Modell F355	Datum Juni 2001	Gruppe 1
		Progressiv Nr. 939

Diese Technische Information **annulliert und ersetzt**
die Nr. **764** vom **10. Februar 1998**

Ventilführungen Einlass (ET-Nr. 176437) & Auslass (ET-Nr. 176438) aus Sintermetall

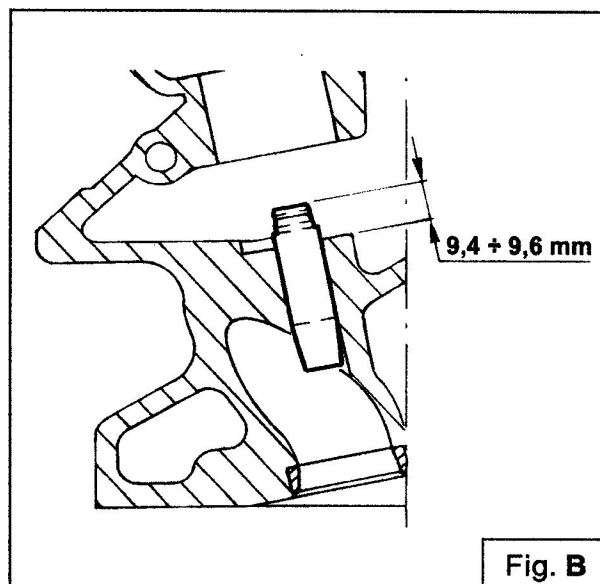
- Zur Montage der neuen Ventilführungen ist es erforderlich den Zylinderkopf für ca. 1 Stunde auf 100°C zu erwärmen; die zu montierenden Ventilführungen müssen mit flüssigem Stickstoff abgekühlt werden;
- zur Montage der neuen Führungen das Werkzeug **AS 106141** (ET-Nr. **95976141**) mit dem Einsatz **AV 3101** (Fig. A) verwenden;

- die Führungen mit Fett ("SEGO") schmieren;
- die neuen Führungen bis zum "Anschlag" des Einsatzes **AV 3101** montieren. Das genaue Überstandsmass (Fig. B) ergibt sich aus der Höhe des Einsatzes;
- danach mit der Reibahle $\varnothing 6 \text{ H7 mm}$ die Führungen durchreiben, sicherstellen dass die Reibahle geschärft ist;

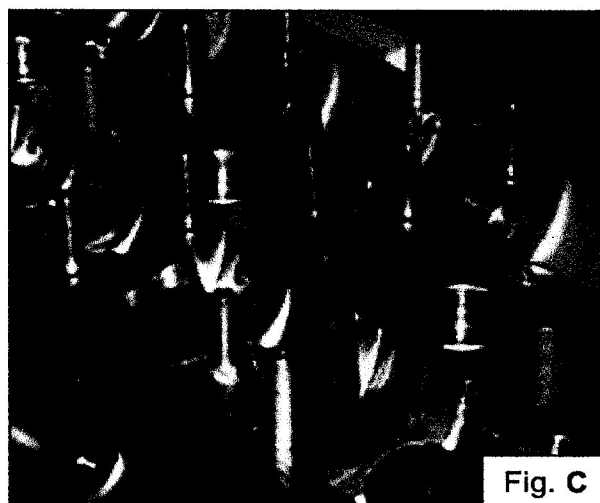
- mit der Lehre **TLDF 006108**, (Fig. C) Seite "P" die Führungen auf Masshaltigkeit überprüfen.

Bei Verwendung der neuen Ventileführungen ist es erforderlich die Bohrung der Federteller (ET-Nr. **149903**) von $\varnothing 11,00 \div 11,05 \text{ mm}$ auf $\varnothing 11,10 \div 11,20 \text{ mm}$ (Fig. D) vergrößert werden.

Anderenfalls müssen die Federteller mit der ET-Nr. **149903** gegen die neuen mit ET-Nr. **172466** ausgetauscht werden.
